**Modulo per la presentazione delle osservazioni per i piani/programmi/progetti sottoposti a procedimenti di valutazione ambientale di competenza statale**

ID: Codice procedura (ID\_VIP/ID\_MATTM):10844

Impianto per la produzione di energia elettrica da fonte eolica, costituito da 6 aerogeneratori della potenza complessiva di 37,2 MW, un sistema di accumulo da 25 MW e relative opere connesse in località "Rempillo" nel comune di Pitigliano (GR).

# TESTO DELLE OSSERVAZIONI

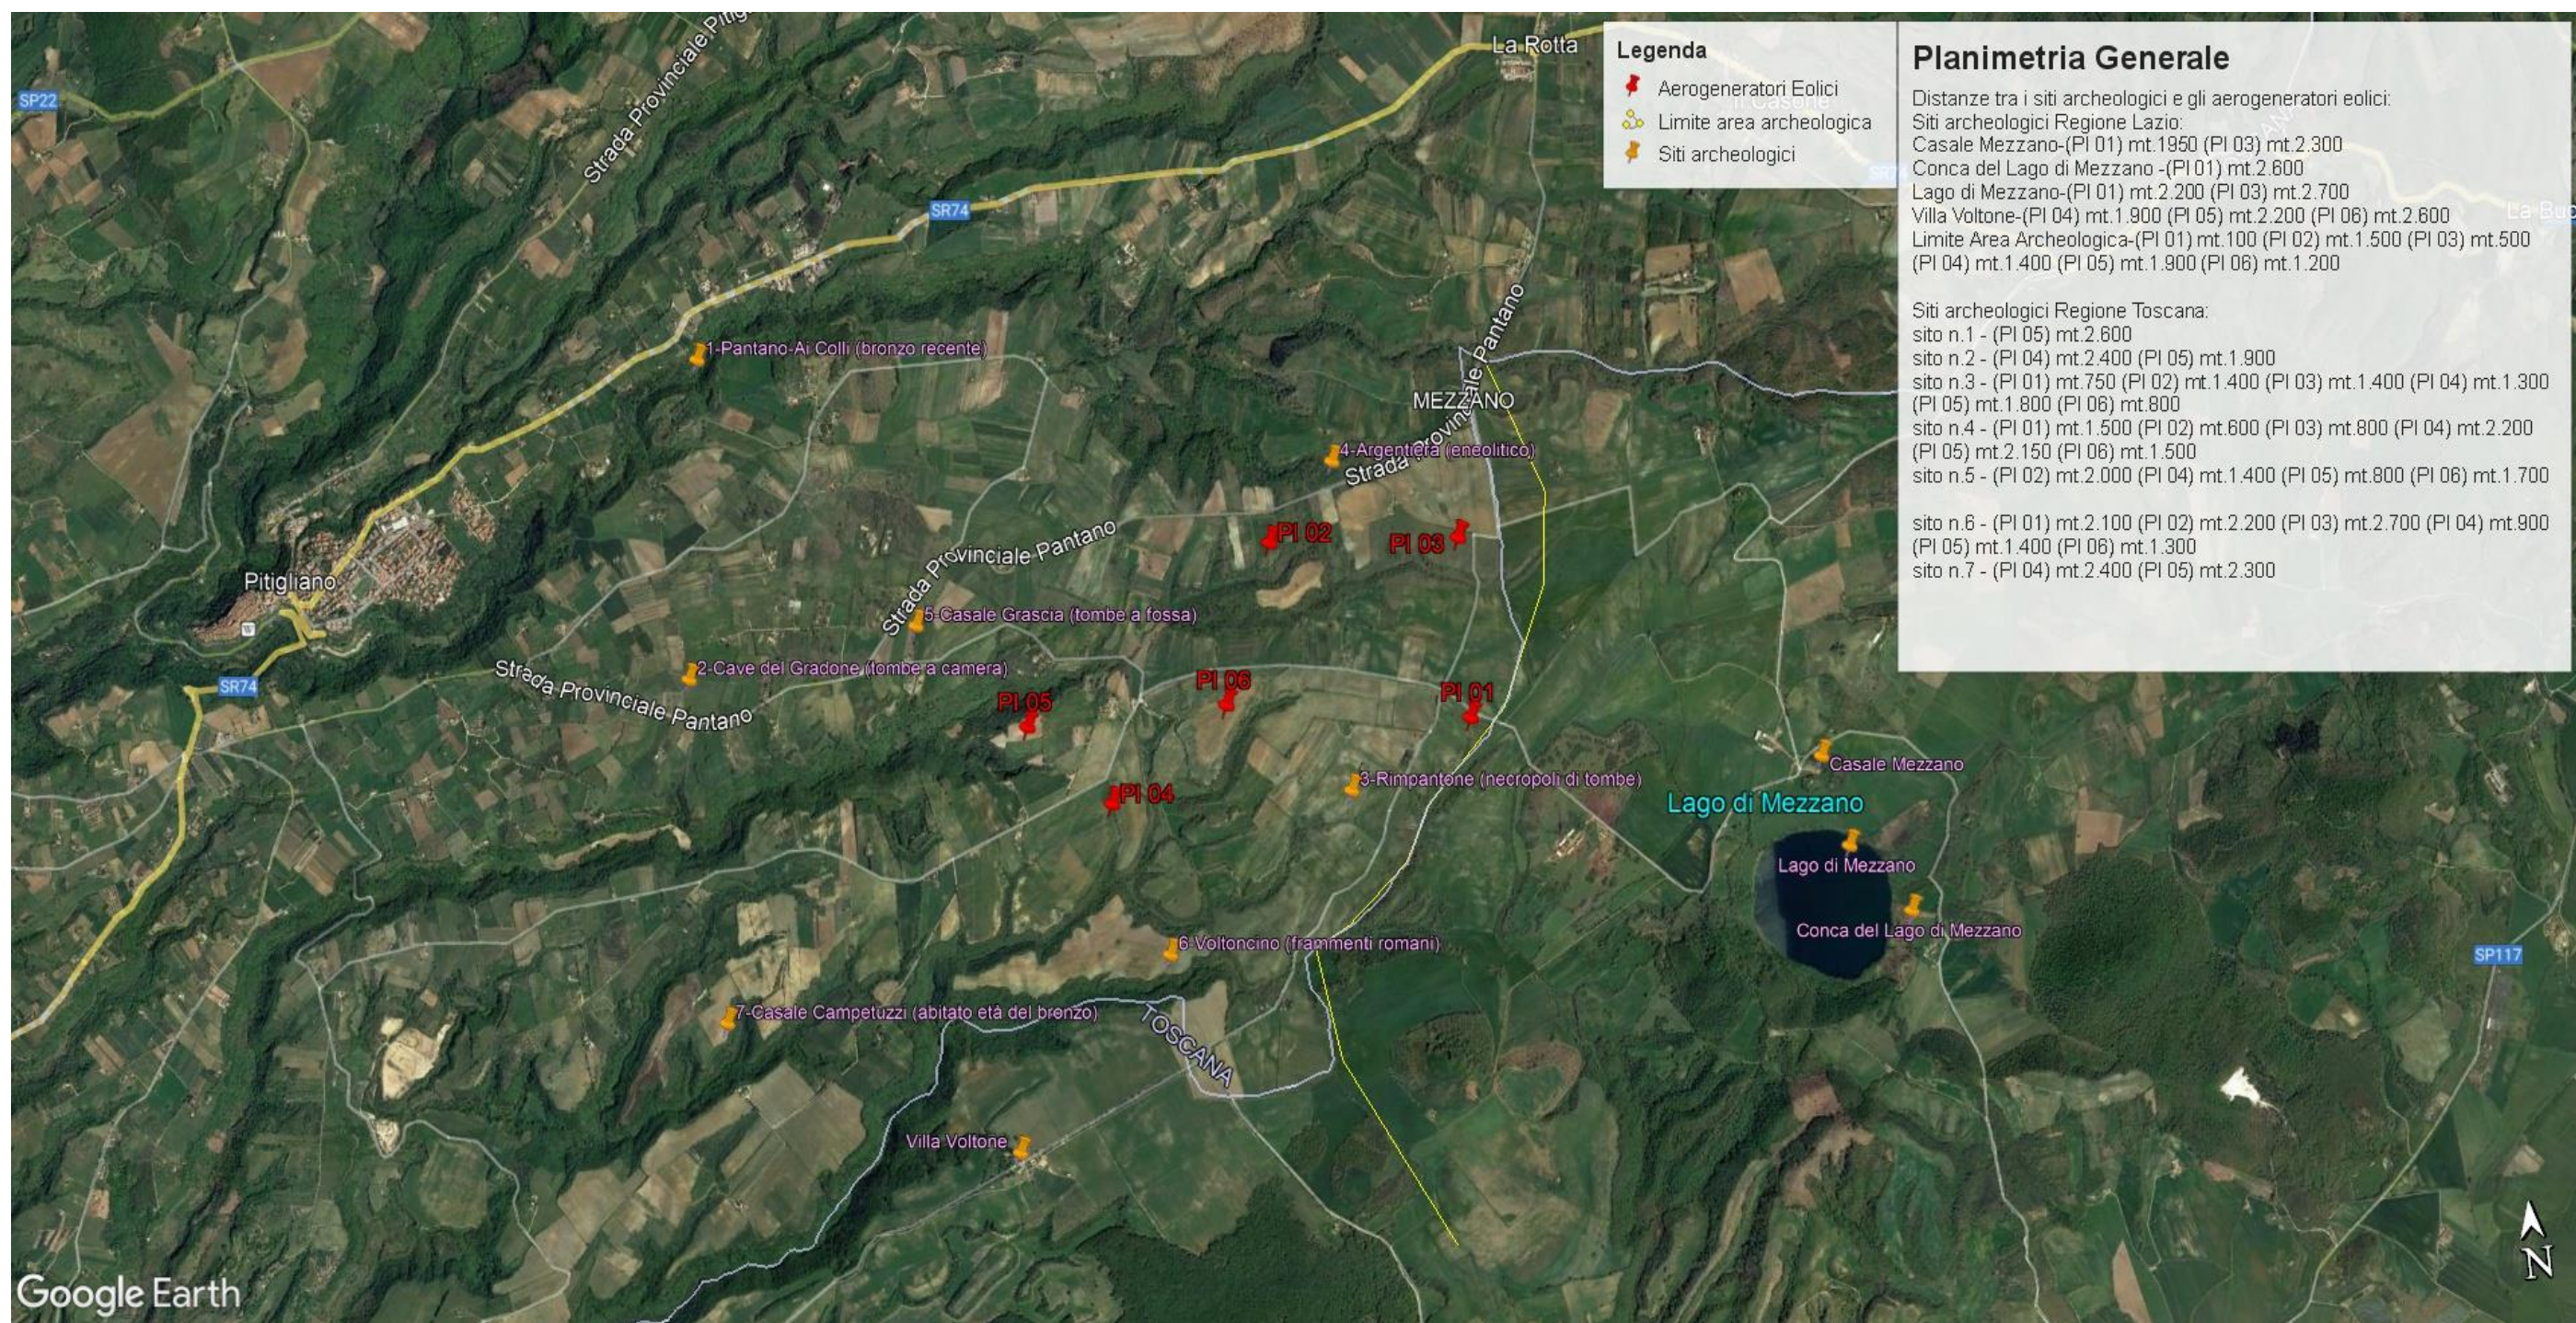
Inoltre, la zona in cui insisterebbe l’impianto eolico industriale Rempillo è compresa nelle fasce di rispetto di 3 km di diversi beni archeologici tutelati dalla parte II del Codice dei Beni Culturali (vedi Allegato, immagine n. 3). Inoltre le pale P04 e P05 ricadono all’interno di un’area archeologica che la Proponente vorrebbe cancellare per il semplice fatto che non è riportata nel documento regionale ma nel documento provinciale come meglio dettagliato nell’Osservazione n. 5. Alla luce di quanto documentato appare chiaro quindi che la collocazione dell’impianto non ha tenuto conto alcuno dei vincoli dell’area nella quale è stato progettato e l’inserimento dell’impianto eolico nel paesaggio e sul territorio non è corretto (Allegato IV delle Linee guida nazionali di cui al D.M dello Sviluppo economico del 10.09.2010).

- h) Le zone di interesse archeologico evidenziate nell'immagine n. 3 a cui si aggiungono anche l'importante abitato protostorico di Sorgenti della Nova e Ruderì del Castello altomedioevale che si trovano a circa 4 km dalle aree in cui è stato progettato l'impianto eolico industriale. Poco più lontano i resti del castello medioevale “Morroneccio”. Nell'area vasta le preziose necropoli eneolitiche (Poggi Alti) ed etrusche di Pitigliano, Sovana e Sorano.

**Immagine n. 3.** Impatti dei sei aerogeneratori ( in rosso) ricadenti nelle fasce di rispetto dei 3 km dai Beni Culturali ( in giallo) e quindi in **area non idonea** al loro insediamento ( ex art 20 co. 8 lettera c quater del D.Lgs n. 199/2021 e ss.mm.ii). **Inoltre si segnala che le pale P04 e P05 ricadono all'interno di un'area archeologica e quindi in altra area non idonea.**

**Immagine n. 4** Situazione di saturazione da impianti FER nella provincia di Viterbo. Non sono riportati gli impianti fotovoltaici e agrivoltaici che hanno inciso per buona parte nel cumulo di impianti FER per superare già nel 2023 gli obiettivi del PNIEC assegnati alla Regione Lazio per il 20230.

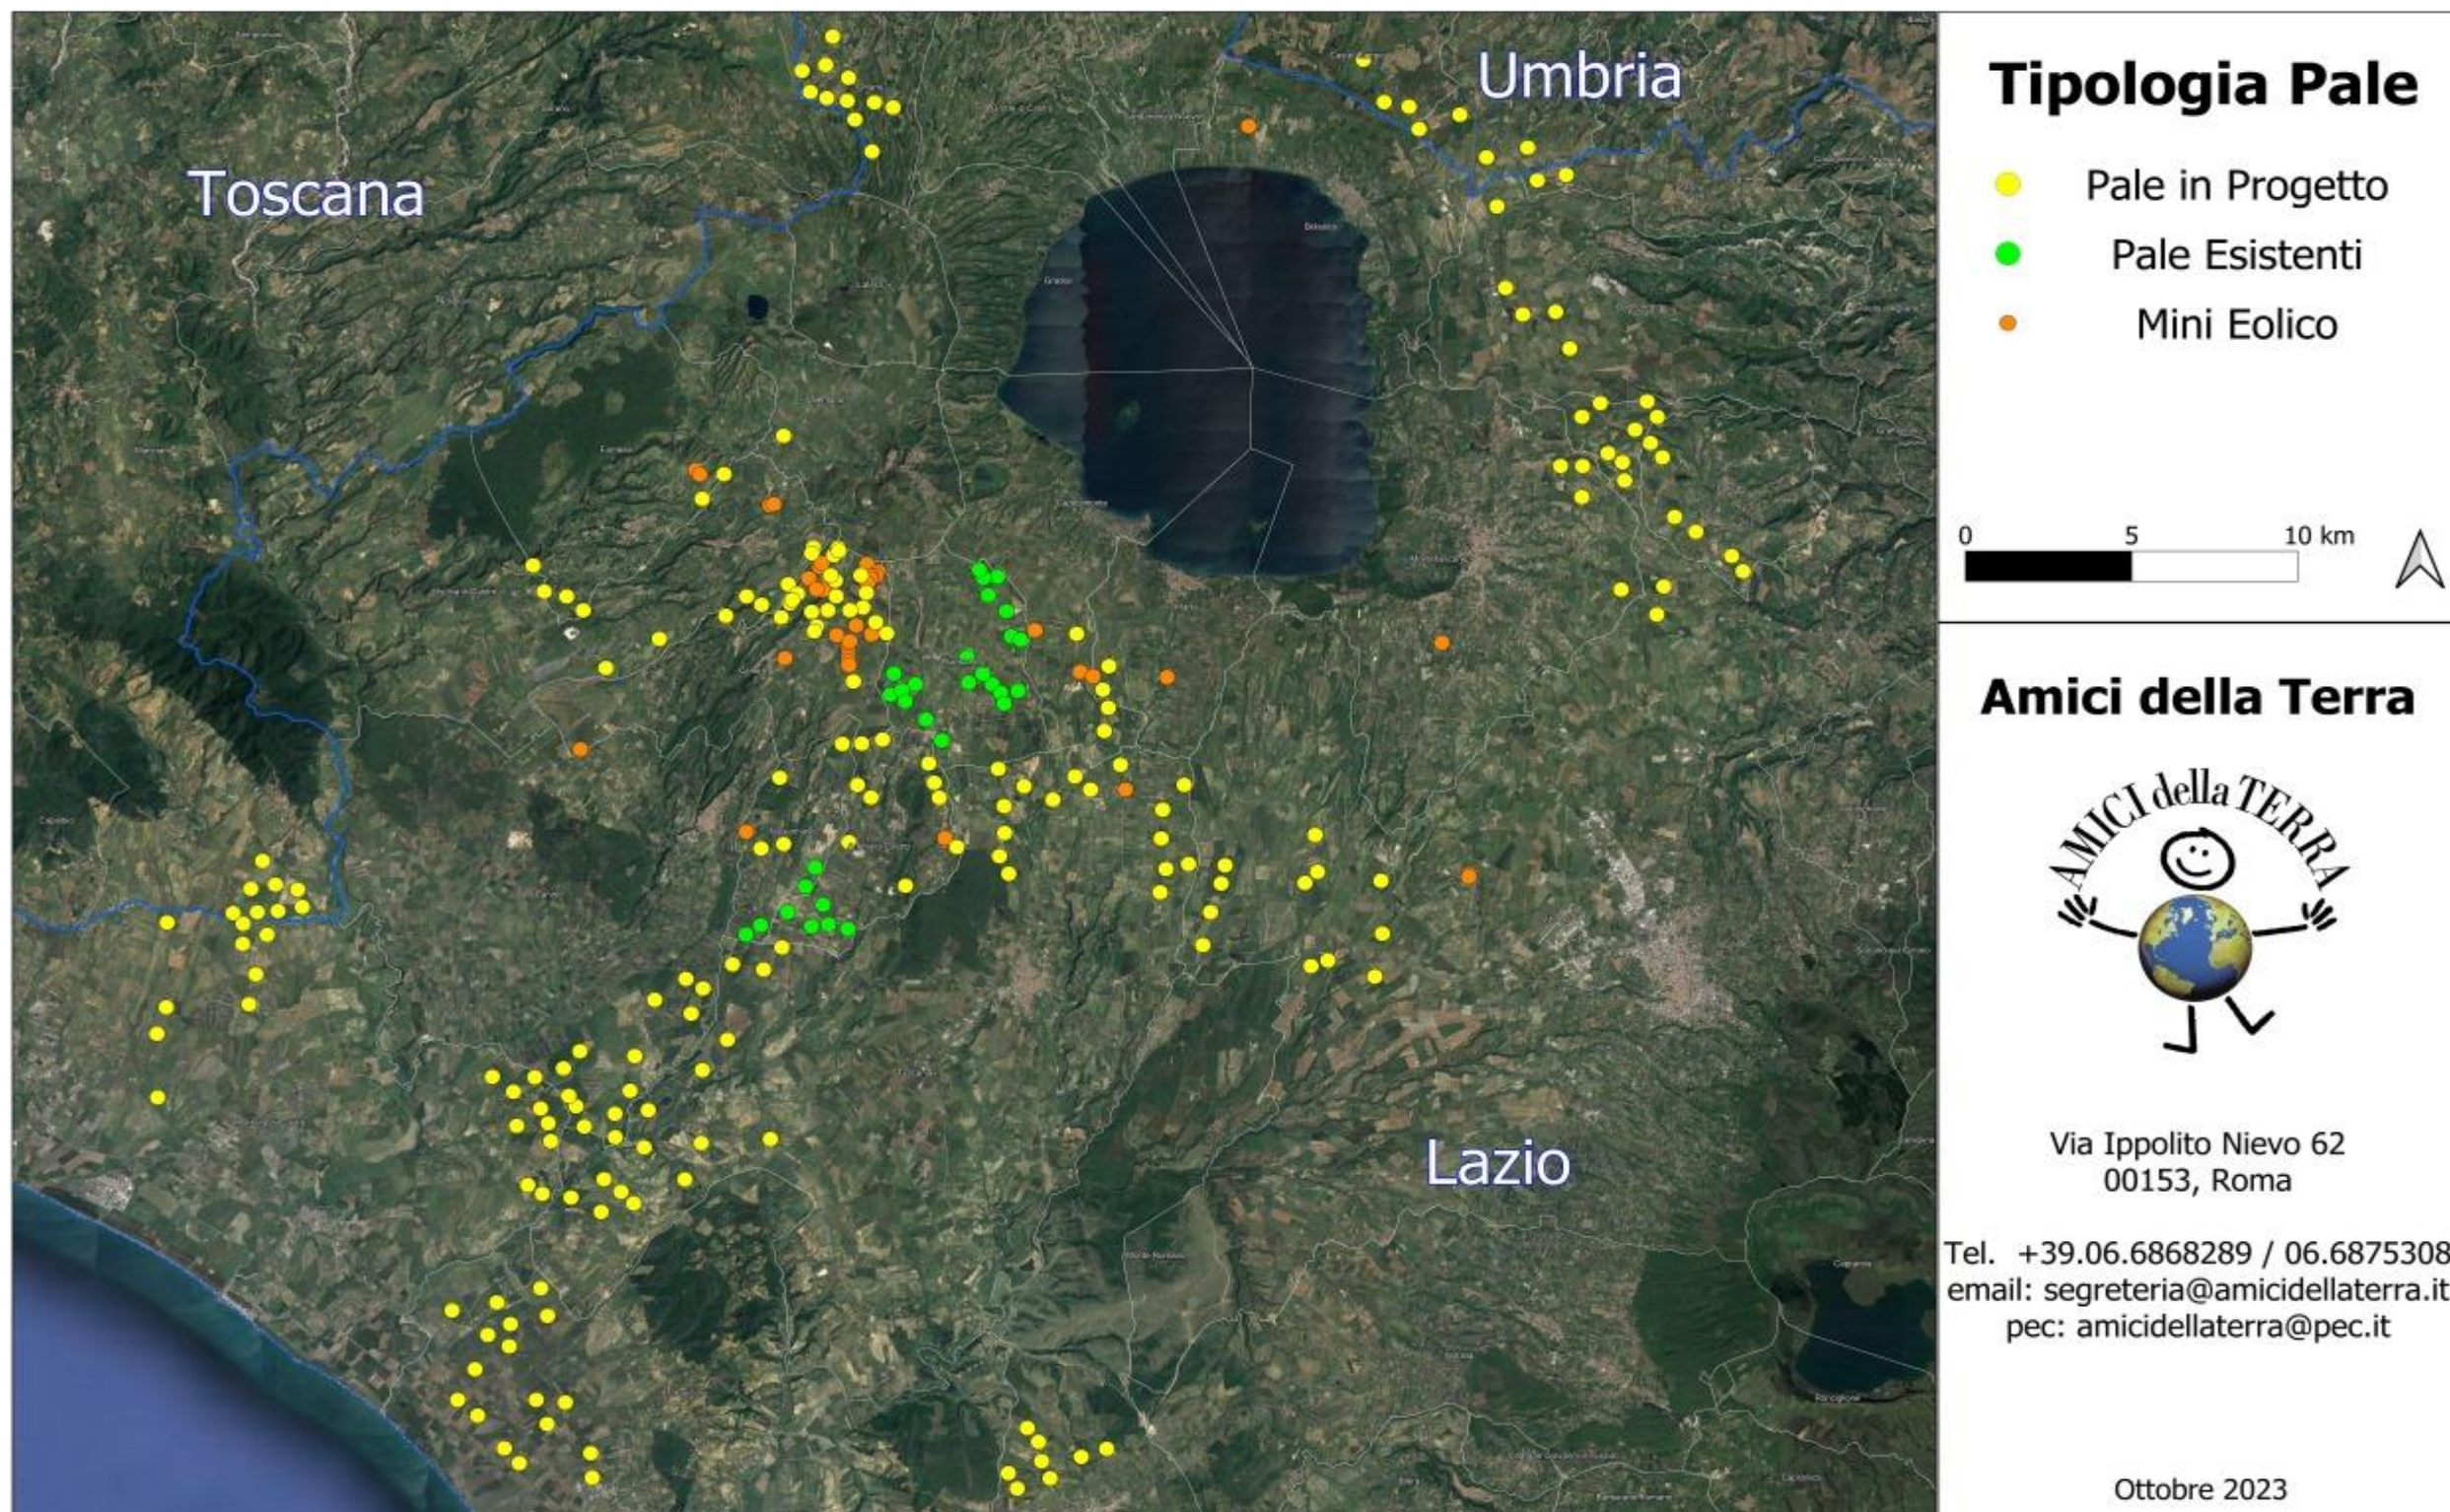
Quindi anche la Regione come Ente deputato dalla normativa nazionale a legiferare sulle aree idonee e non idonee si è espressa riguardo al fatto che abbia assolto ai doveri e alle quote stabilite dal PNIEC e in ambito regionale la provincia di Viterbo è stata quella con il più alto tasso di impianti FER tra tutte e quindi ormai satura ed il cumulo degli impianti FER installati, autorizzati e in progetto rappresenta una elevata criticità per la sostenibilità ambientale di ulteriori eventuali iniziative. L'impianto eolico " Rempillo" pur essendo "esterno al confine provinciale e regionale ma nelle sue immediate vicinanze ( a soli 100 metri i primi due aerogeneratori) oltre ad impattare sul territorio e sulle economie di tre Comuni del Lazio ( Farnese, Valentano e Latera) si trova nelle fasce di rispetto dei Beni di notevole interesse pubblico come si è evidenziate nelle Osservazioni nn. 1 e 2 e crea anche degli impatti negativi anche sui beni naturalistici come verrà dettagliato nell'Osservazione n. 4. Inoltre andrebbe a sommarsi al già enorme cumulo di impianti eolici e fotovoltaici e geotermici che già creano una elevata criticità ambientale nella provincia di Viterbo e interferiscono anche con il territorio toscano come si può vedere dalle immagini nn. 4 e 5 dell'Allegato n. 1.
